LuK Service Info

Part Nr. 628 3135 00 — 280/280 KGS6

Manufacturer: JOHN DEERE

Model: 5000 Series/Série

LuK 628 3135 00

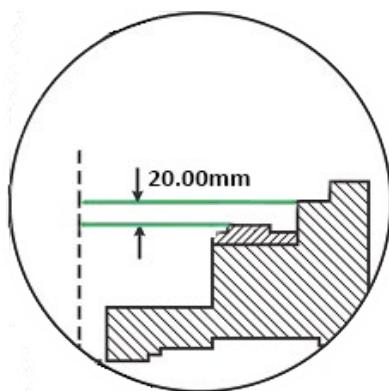
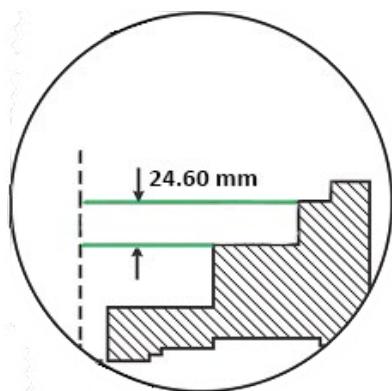
When replacing OMG clutch with LuK kit 628 3135 00, ensure flywheel pot depth is 24.6mm. Where OMG clutch was first fitment. Please see illustrations below.

The LuK clutch uses a shorter PTO bearing collar than the OMG clutch. LuK clutches must be installed with the correct PTO bearing collar which is supplied as part of the PTO bearing assembly, Double clutches 500 0673 20.
